Kraków, 17.10.2024 r.
ZDW/PW/2024/ 7717 /DN4/JSS
zn. sprawy: ZDW-DN-4-271-26/24

**dotyczy: postępowania w sprawie zamówienia pn. Budowa połączenia drogowego węzła autostradowego A4 Bochnia z DK 94 – etap III
(zn. ZDW-DN-4-271-26/24)**

Pytanie nr 302:

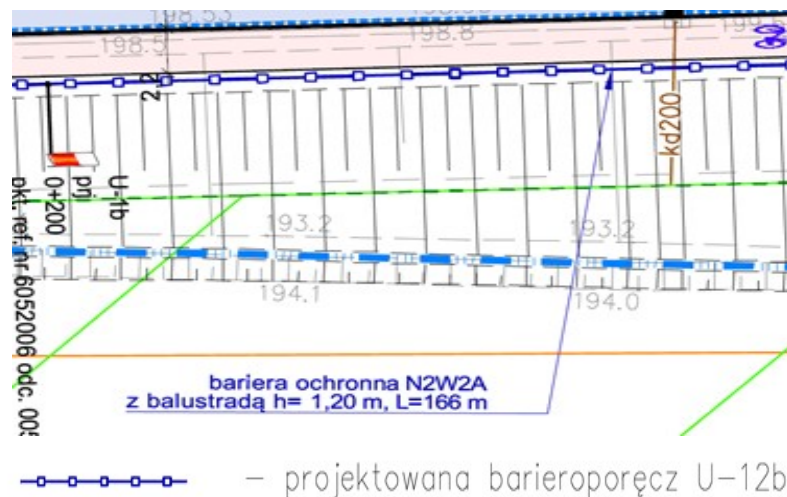
Pale wiercone w rurze obsadowej średnicy 1800mm wykonywane są w Polsce przez bardzo ograniczoną liczbę podmiotów przez co cena za ich wykonanie jest nieproporcjonalnie wyższa od pozostałych średnic czy innych technologii posadowienia pośredniego. Czy zatem Zamawiający dopuszcza kalkulowanie w ofertach przetargowych zmianę sposobu posadowienia pośredniego, która zostanie zakwalifikowana jako zmiana nieistotna?

Patrz odpowiedzi na pytania nr 274 i 283.
